Verslag huishoudelijke elektrische installatie op laagspanning en zeer lage spanning

Referentie: **009-20261016-03**	Datum controle: **16/10/2026**
Keurder: **009**

Eigenaar:	**Annick**	EAN-code:	**Onbekend**
Adres installatie:	**Eyermanstraat 40, 9160 - Lokeren**	Nummer teller(s):	**1sag3100353128**
		Distributienetbeheerder installatie:	**Fluvius**

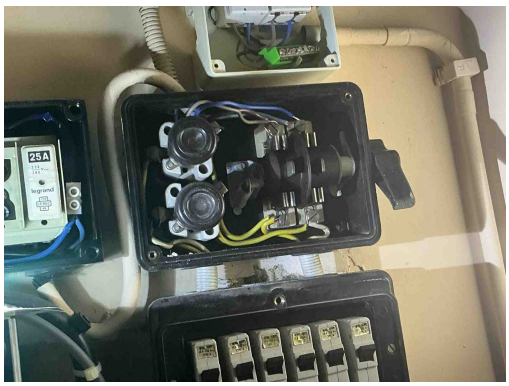
Inbreuk(en):

Diazed zekering is verboden

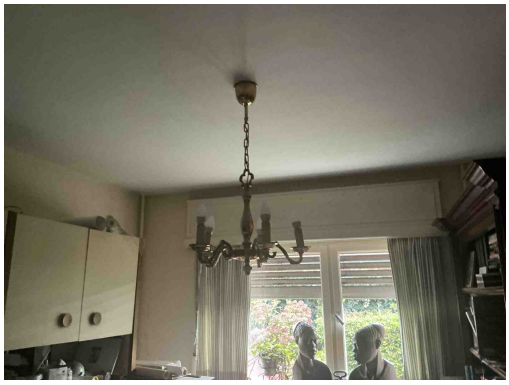
Inbreuk(en):

A16 - Er is geen continuïteit van de beschermingsgeleider van de contactdoos (Boek 1: 5.4.3.4).

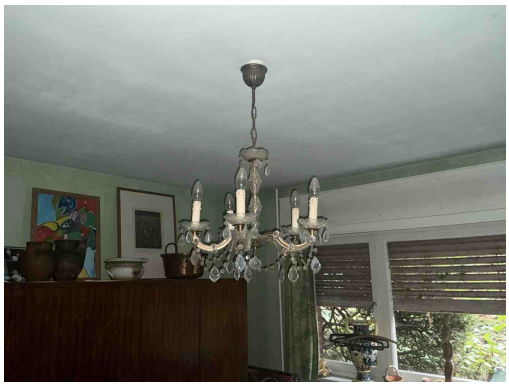
T24 - Het gebruik van elektrische machines of toestellen van klasse 0 en 0I is verboden. (Boek 1, Onderafdeling 4.2.4.3)
Opmerking: Algemeen,..

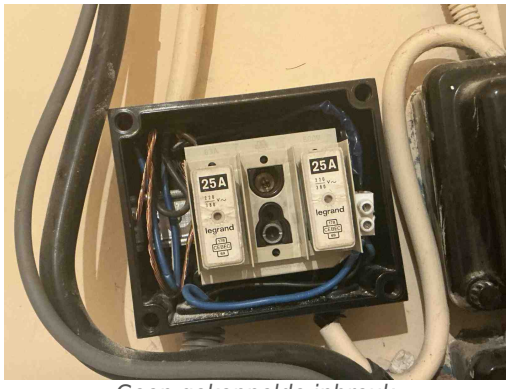
T21c - Het elektrisch materieel is niet geplaatst volgens de voorschriften van de fabrikant/ regels van goed vakmanschap. (Boek 1: 1.4.1.3) Oa armatuur niet degelijk bevestigd. Zie plaatsingsfiche fabrikant.
